Anmerkungen und Forderungen der GAL zur Umgestaltung „Alter Markt“

zum Tagesordnungspunkt Top 5 Integriertes Handlungskonzept der Stadt Haan, hier:
„Attraktivierung des alten Markts“ fordert die GAL Berücksichtigung folgender Änderung:

Forderungen der GAL zum Vorentwurf des Alten Marktes Haan, den 23.06.2020

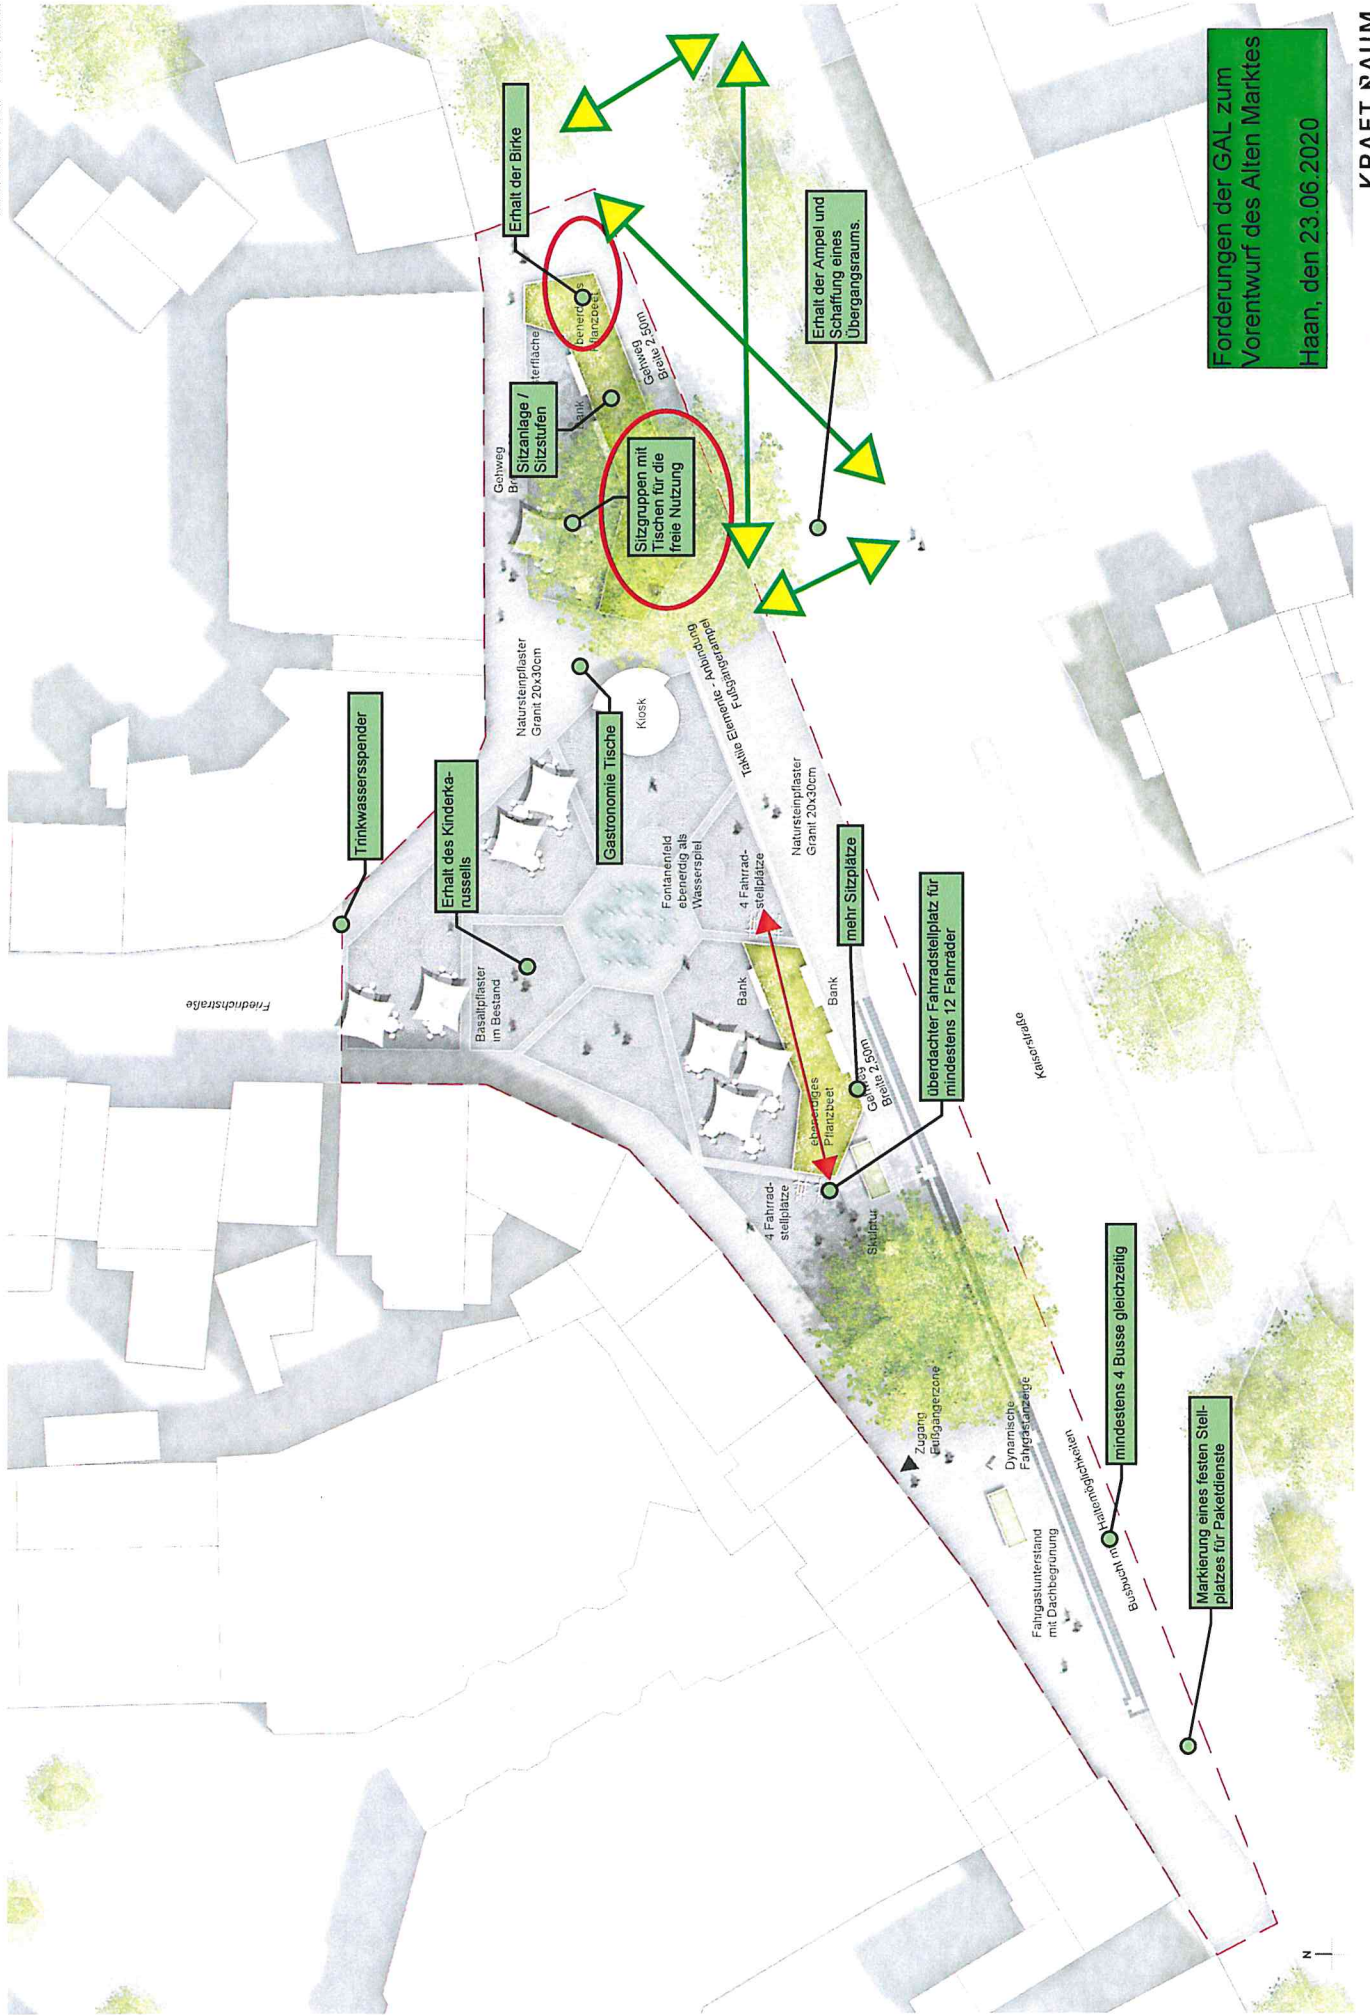
- (1) Der Plan zeigt eine **Busbucht** mit 3 Haltemöglichkeiten. Bereits zu normalen Stoßzeiten mit Umstiegsmöglichkeit zum SB 50 sind 4 Busse vor Ort. Bereits heute muss der vierte Bus auf der Straße halten. Die GAL fordert die Busbucht so auszubauen, dass mindestens 4 Busse dort Platz finden. Alternative Möglichkeiten, wie eine zusätzliche Bushaltestelle auf der Straße stehen wir offen gegenüber.

- (2) Auf dem Plan sind 2 × 4 Fahrradstellplätze zu erkennen. 8 Stellplätze am Alten Markt reichen bei weitem nicht aus. Bereits heute sind die vorhandenen **Fahrradstellplätze** oft belegt. Die GAL fordert überdachte Fahrradstellplätze für mindesten 12 Fahrräder.

- (3) Es ist vorgesehen die **Pflanzenbeete ebenerdig** einzufassen. Bereits das Jugendparlament wies auf die wegfallenden Sitzgelegenheiten hin. Die vorgesehenen Bänke sind kein ausreichender Ersatz für die Pflanzbeet-Kanten, die oft zum Sitzen genutzt werden. Zudem ist zu erwarten das ebenerdige Pflanzbeete überlaufen werden. Es sind zusätzlich weitere Sitzgelegenheiten, nach Möglichkeit mit Schattenbereichen, vorzusehen. Die GAL schlägt vor, den östlichen großen Baum durch eine sehr große Baumscheibe so einzufassen, dass dort Schatten Sitzplätze entstehen können. Die GAL fordert den **Erhalt der Birke**, sodass zwischen den Bäumen ein **neuer**

Sitzplatzbereich entsteht. Hier sind auch Sitzgruppen mit Tischen zur freien Nutzung vorzusehen. Ebenso kann der östliche Bereich des Kiosks, zwischen Kiosk und Baum, der **Gastronomie** angeboten werden.

- (4) Der Forderung des Jugendparlaments hinsichtlich der Spielmöglichkeiten wurde auch nicht gefolgt. Die GAL fordert den Erhalt mindestens des Karussells. Das **Karussell** wird sehr gut über alle Altersgruppen von Kindern angenommen.

- (5) Durch den Wegfall der Baumscheibe zur Friedrichstraße und den Wegfall des kleinen Baumstamms ist auch der Trinkwasserspender der Stadtwerke entfallen. Die GAL fordert auf dem alten Markt einen kostenlosen **Trinkwasserspender** vorzusehen.

- (6) Auf dem Plan sind taktile Elemente zur Anbindung an die Fußgängerampel dargestellt. Die GAL fordert den **Erhalt der Fußgängerampel** an der jetzigen Stelle. Mit Planung der Ampelanlagen an der Turnstraße ist diese Ampelanlage zu integrieren. Zum Beispiel kann ein breiter Übergangsbereich in der Grünphase geschaffen werden.

- (7) Die GAL fordert einen festen Parkraum für die **Paket-Lieferdienste** vorzusehen. Dieser hat auf der Straße seinen Platz, damit das Parken auf dem Gehweg und auf der Busspur aufhört.

- (8) Es sind große und ausreichend viele **Mülleimer** vorzusehen.
- (9) Es sind Maßnahmen zu ergreifen, die ein **Parken** vor dem Kiosk und die **Durchfahrt** durch die Friedrichstraße unterbinden.
